改善箇所説明図

制動灯用スイッチ

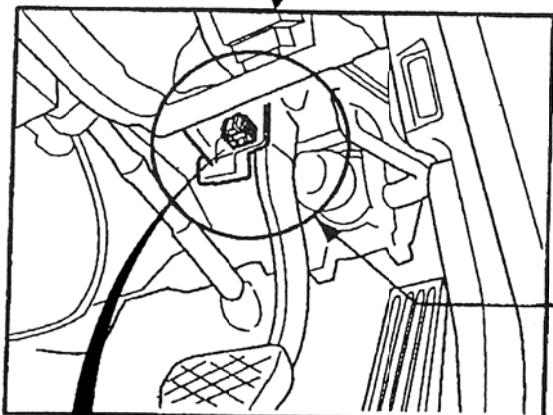
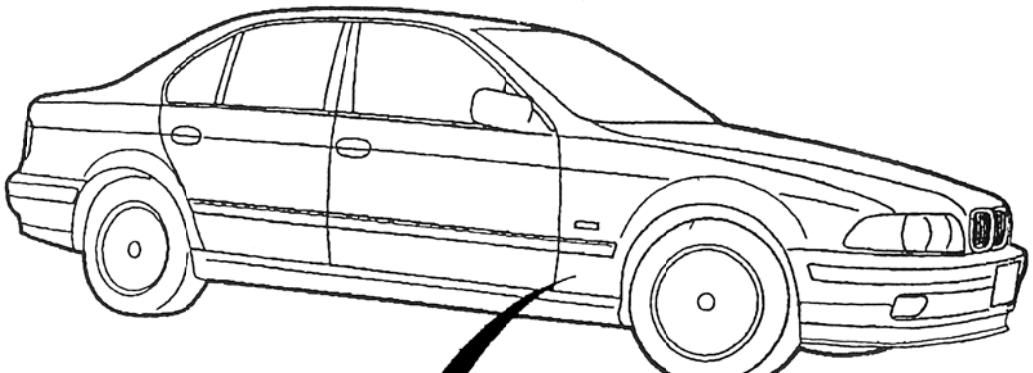
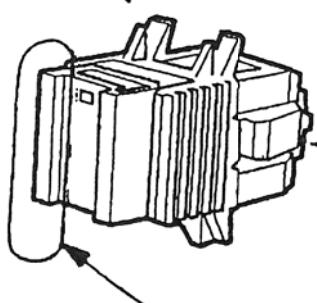
基準不適合箇所

制動灯の制御回路において、制動灯用スイッチに一部製造不良のものがあり、そのままの状態で使用を続けると電子回路が故障し、最悪の場合、ブレーキペダルの操作とは関係なく、制動灯が点滅もしくは点灯し続けてしまうおそれがある。

改善の内容

全車両点検し、制動灯スイッチが不良品に該当する場合には良品と交換する。

(良品には、白いマークが記されている)
